Keuringsverslag van een elektrische laagspanning- en zeer lage spanningsinstallatie

NIET CONFORM

Datum keuring: 07/02/2025

Straatnaam	Rijckelstraat
Huisnummer	81
Busnummer	
Postcode	9200
Gemeente	Appels
Land	België

Afbeelding schakel- en verdeelbord:

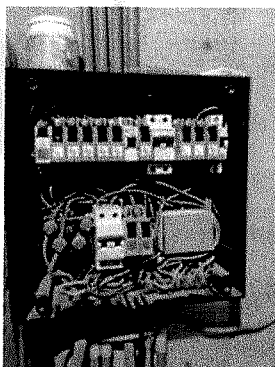
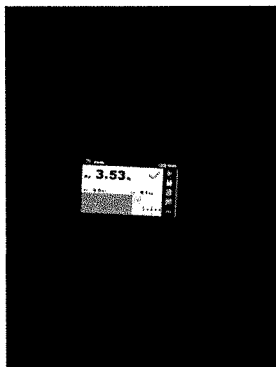
I5.05 De deur en/of afschermplaat van het schakelbord dient (terug)geplaatst worden. Aanraking van onder spanning staande delen mogelijk. (Boek 1 Afdeling 5.1.4. en 5.3.5.1.A. en 4.2.2.3.)

I5.09 De genaakbare, naakte onder spanning staande delen zijn onvoldoende afgeschermd. (Boek 1 Afdeling 5.1.4. en 4.2.2.3.)

I5.10 Niet gebruikte invoeringen van het verdeelbord zijn niet correct of onvoldoende afgedicht. (Boek 1 Afdeling 5.1.4. en 4.2.2.3.)
